INFORME DE HITO DE CONTROL N° 22730-2023-CG/GRJU-SCC

EJECUCIÓN DEL SALDO DE OBRA: "MEJORAMIENTO DE LA CAPACIDAD RESOLUTIVA DEL HOSPITAL EL CARMEN HUANCAYO, REGIÓN JUNÍN"

HITO DE CONTROL N° 4 – SUSPENSIÓN DEL SALDO DE OBRA A SETIEMBRE DE 2023.

Panel fotográfico n.° 4

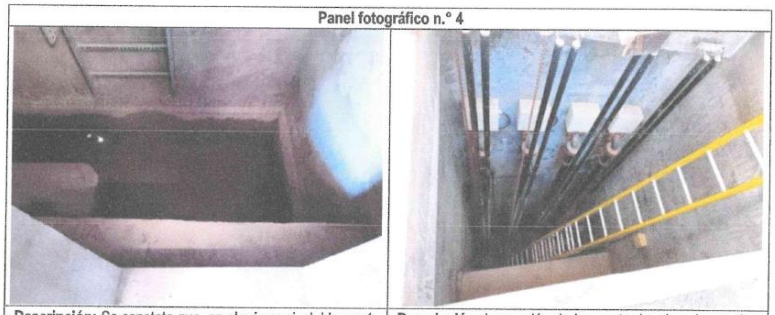
Descripción: Se constata que, en el primer nivel, bloque 1, tablero electrónico, acumulación de agua. Al respecto, el Residente de Obras menciona *"(…) nosotros bombeamos el agua permanentemente, pese que se encuentra suspendida la obra, con la finalidad de salvaguardar la estructura (…)"*

Descripción: Inspección de las cuatro bombas, las cuales se encuentran no habilitadas, y según menciona el representante de la empresa contratista, esta estructura no estaba previsto puesta en marcha en el expediente técnico contratado.
